Fra: Eirik Berntsen
Sendt: fredag 18. september 2020 08:30
Til: 'herfaneb@online.no'
Kopi: Kjartan Nyhammer; Silje Aileen Hjortland Haukedal
Emne: Svar på henvendelse: Skyting på 2,6 meter i løe-bakken i strid med Vei-avtalen

Emne: Skyting på 2,6 meter i løe-bakken i strid med Vei-avtalen

De godkjente tegningene viser disse skjæringene:

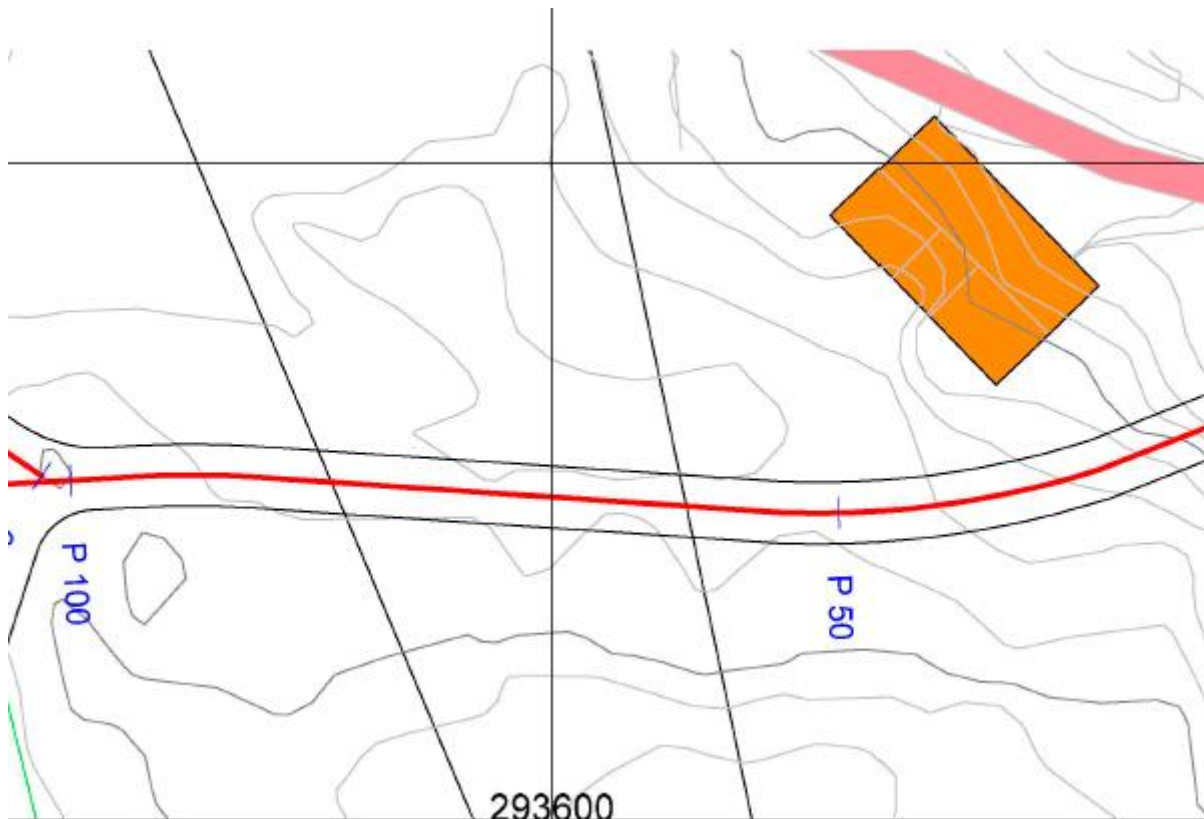
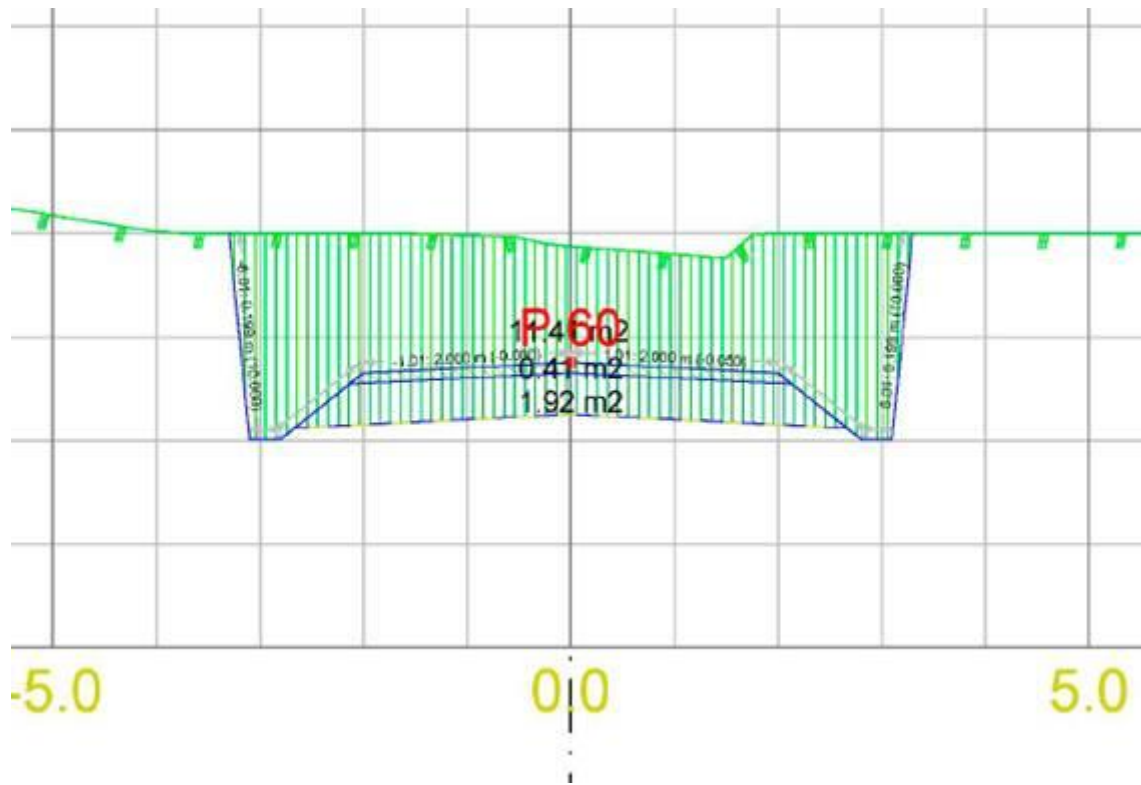
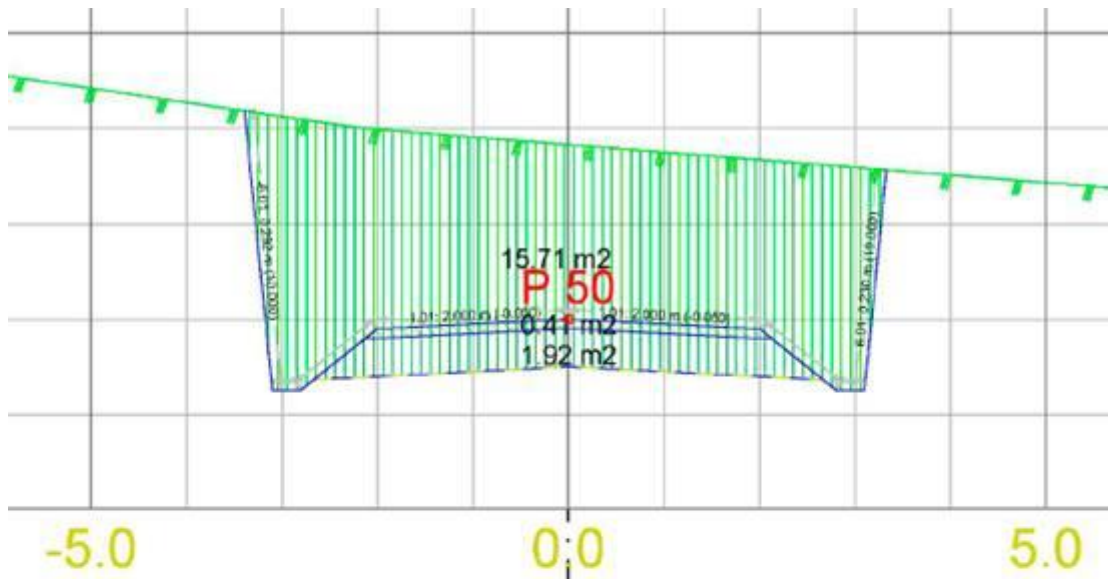
Kommunens landbruksavdeling har godkjent landbruksveien slik den er omsøkt. I godkjente tegninger kommer det frem at det er godkjent skjæringer opp i mot 3 meter i dette området. Et borehull på 2,6 meter vil derfor kunne være i tråd med kommunens godkjenning.

Hvis jeg forstår beskrivelsen din rett, snakker vi om området i fra låven og vestover mot tunet til det nye huset. Dette er på tegningene området rundt pel 50. På tegningene tilsvarer hver rute 1 meter. Grønn linje er eksisterende terreng, blå er ferdig planert. Det vil si at det er det grønne skraverte området som skal sprenges/graves vekk.

Vi har i ettermiddag observert at det er laga eit borehol på 2,6 m øverst i løe-bakken vår. Stigninga på vegen her er under 10%, ei stigning som tilfredsstillar den tinglyste vei-avtalen. **Ei skyting på 2,6 m her skal difor ikkje forekomme.** Vi har i tillegg kommunisert tydeleg at det må stå igjen ein rygg med heilt berg her, som buffer mot vatn frå vest. Vi **kan** maks. godta at det her vert skote 0,6 m, boreholet må då fyllast med sand slik at berre 0.6 m gjenstår.

Vi kan ikke se, ut i fra din beskrivelse, at kommunen kan kreve maksimalt 0,6 meter skjæring slik du anmoder.
